Defekt des Verdampfersensors bei Elektroniken im IKE 318-4-2T

Diese Information hat nur Gültigkeit für IKE 318-4-2T mit den folgenden PNC- Nummern:

- PNC Nr. 925700659-00
- PNC Nr. 925700659-01

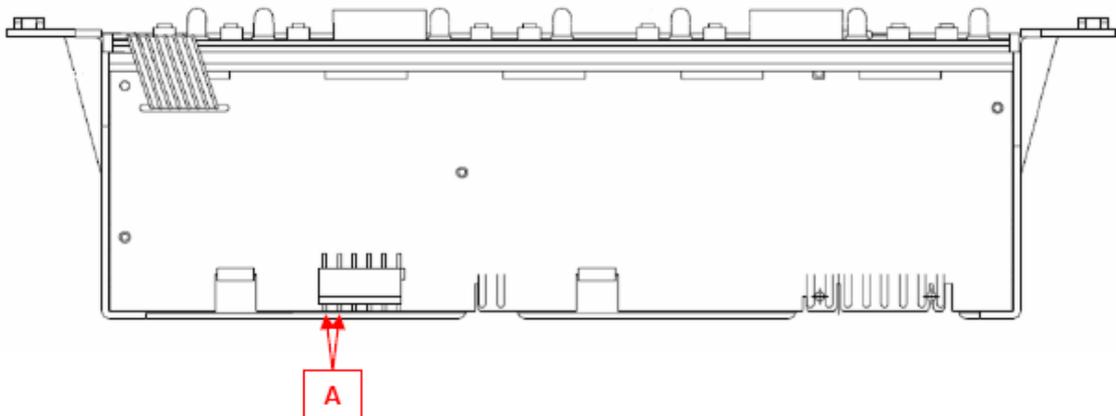
Ein etwaiger Fehler des Verdampfersensors bei Elektroniken mit den ET-Nr. 431774 und 431737 wird auf dem Display mit dem nebenstehenden Symbol angezeigt (Quadrat oben).

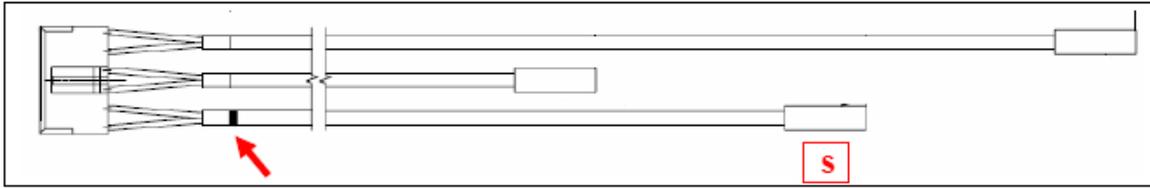
1. Die Stromversorgung des Gerätes unterbrechen.
2. Verschaffen Sie sich Zugang zur Elektronik und dem Sensorstecker. Machen Sie die Leitung bzw. die Adern des Verdampfersensors ausfindig, diese sind am Stecker an den beiden Kontakten (A) angeschlossen - (Kennzeichnung der Kontakte NTC1 A und B).

- Die zum Verdampfersensor **S** gehörigen Adern durchtrennen und isolieren (schwarz gekennzeichnetes Kabel).
